Asunto: Respuesta de Solicitud de Información Aclaratoria al Estudio de Impacto Ambiental, Categoría II, del Proyecto Nivelación de Terreno para Futuro Desarrollo.

RESPUESTA A NOTA ACLARATORIA DEIA-DEEIA-AC-01384-1107-2023

A continuación, se presenta la respuesta aclaratoria de las observaciones al Estudio de Impacto Ambiental (EsIA), Categoría II, Nivelación de Terreno para Futuro Desarrollo, remitidas por el Ministerio de Ambiente mediante nota DEIA-DEEIA-AC-0134-1107-2023, del 11 de julio de 2023.

Figura 5-3
Sección típica de relleno

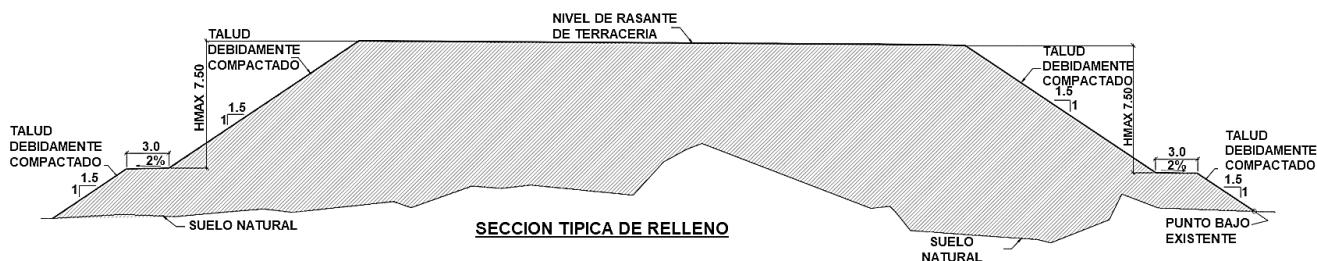
- d. Las figuras 5-3 y 5-4 Sección típica de relleno y corte, respectivamente, no son legibles, por lo que se solicita. Presentar los planos con las secciones antes mencionadas visibles.

d. A continuación, se presentan las Figuras 5-3 y 5-4 con la resolución mejorada.
